道路運送車両法施行規則及び自動車の登録及び検査に関する申請書等の様式等を定める省令の一部を改正する省令

第一条 道路運送車両法施行規則(昭和二十六年運輸省令第七十四号)の一部を次のように改正する。
別表第三第二号の平板名及びローマ字欄を次のように改める。

第十三号様式の四中図(その二)を図(その三)と、図(その二)の次に次のように加える。

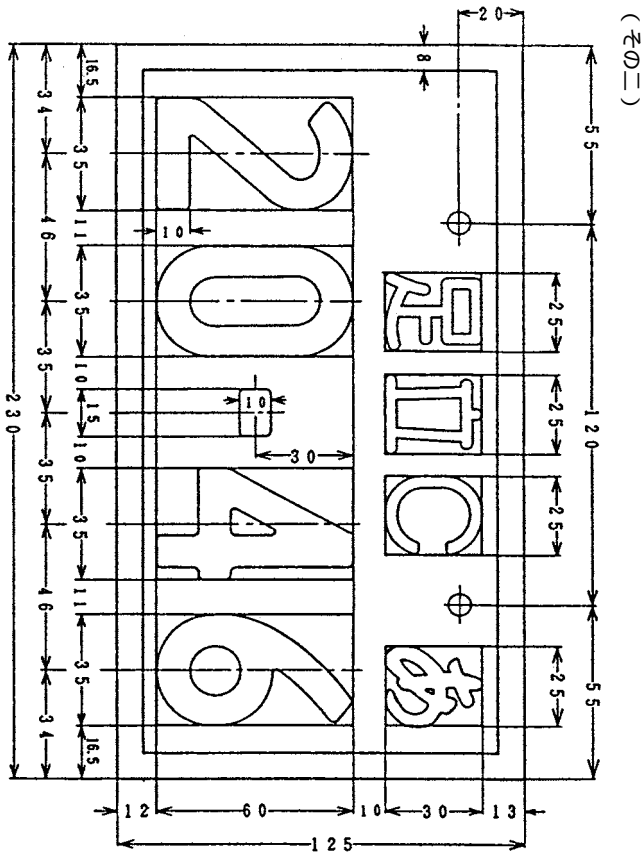
第十三号様式の四中図(その三)の次に次のように加える。

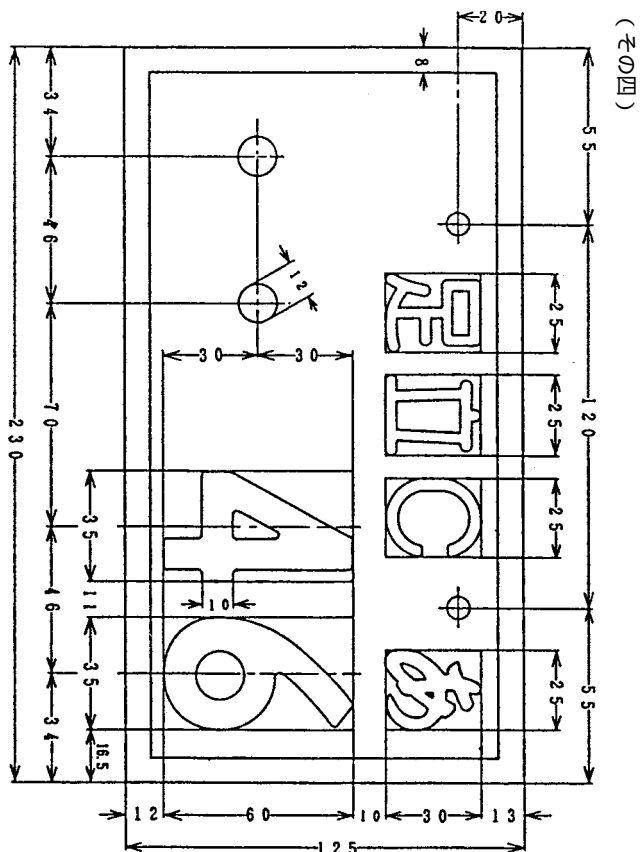
第十三号様式の四中図(その一)と、図(その一)又は図(その二)と、図(その二)と、図(その三)又は図(その四)に改める。

第十三号様式の四中図(4)中「四文字の場合」の次に「(6)に規定する場合を除く。」を加える。
第十三号様式の四中図(6)を備考(7)と、同様式中備考(6)の次に次のように加える。

(6) 陸運支局又は自動車検査登録事務所を表示する文字が四文字であつて、家用又は事業用の別等を表示する文字として文字の組合せを用いる場合には、陸運支局又は自動車検査登録事務所を表示する文字の横の長さは17.5ミリメートルとし、家用又は事業用の別等を表示する文字の組合せに含まれるローマ字の横の長さは9ミリメートルとすること。
(自動車の登録及び検査に関する申請書等の様式等を定める省令の一部改正)
